**VERSLAG VAN EEN GELIJKVORMIGHEIDSONDERZOEK VOOR INGEBRUIKNAME EN/OF CONTROLEBEZOEK
VAN EEN ELEKTRISCHE INSTALLATIE OP LAAGSPANNING EN ZEER LAGE SPANNING****Algemene gegevens**

Plaats van het onderzoek:	Breughelpark 10/16 , 1731 ZELLIK				
Eigendom van:	/				
Opdrachtgever:	Chris Bonne,Breughelpark 10/16, 1731 ZELLIK				
Type lokalen:	Appartement	DNB:	(Fluvius)	Tarief:	- Teller niet teruggevonden -
EAN-code installatie:	541 44	Nr. teller:	/	Index:	/ kWh
Installateur:	/				
BTW-nr.:	/	Of ID-kaartnr:	/	Uitgereikt te:	/ op /
Agent-bezoeker:	Jens Coesens				Datum onderzoek: 20/06/2019

Overeenkomstig de voorschriften van het Algemeen Reglement op de Elektrische Installaties (A.R.E.I.) - Interne procedure QPRO/ELE/001	
Type keuring:	Art. 276bis Verkoop van een wooneenheid
Bijkomende info:	Installatie deels vernieuwd na 01/10/1981
Herkeuring op:	/
Bescherming tegen elektrische schokken bij onrechtstreekse aanraking:	Art. 86 Huishoudelijke lokalen of plaatsen (net TT - voeding van de elektrische installatie via elektrische teller)

7.15 AANSLUITING FORNUIS

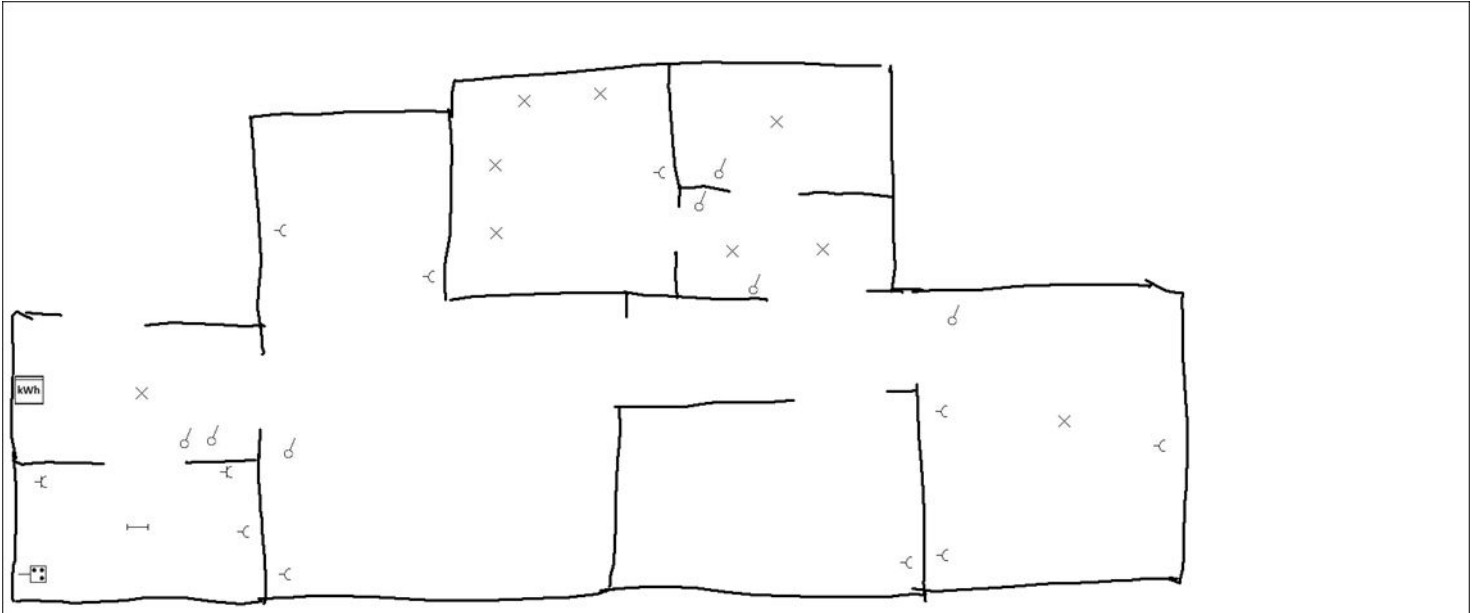
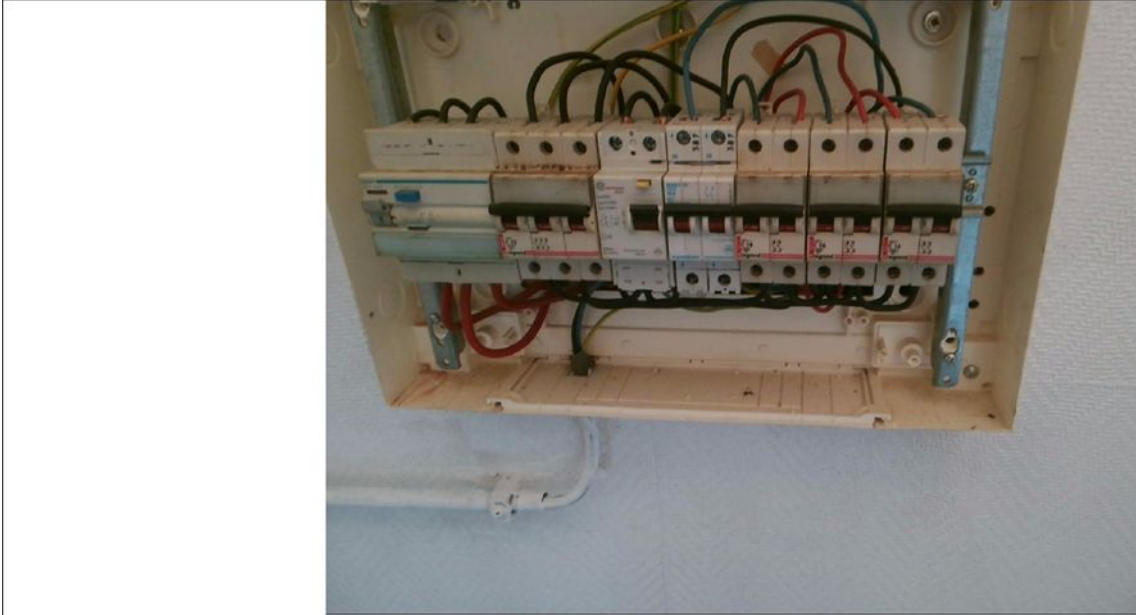
- 7.04A. : Alle schakelaars, contactdozen e.d. dienen voorzien te worden van de nodige afdekplaatjes. (art 49)
- 7.14A. : De beschermingsgraad (IP) van het elektrisch materiaal dat in de badkamer geplaatst is, moet aangepast zijn aan het volume waarin dit geïnstalleerd is. (art 19, 86.10)
- 7.14B : Het opgestelde elektrisch materieel is niet aangepast aan het volume waarin dit is geïnstalleerd (afstanden tot rand van bad- en/of stortbadkuip of bijkomende voorwaarden ter bescherming). (art 86.10)
- 7.15. : Gebruik materiaal in gewone ruimten, waarvan de omhulsels een beschermingsgraad hebben die minstens IP2X (IPXX-B) is. In ruimten toegankelijk voor publiek dient de beschermingsgraad minstens IP4X (IPXX-D) te zijn. (art 19, 49.01)
- 7.24. : Lusterklemmen dienen verwijderd te worden, of dienen vervangen te worden door steekklemmen. (advies)
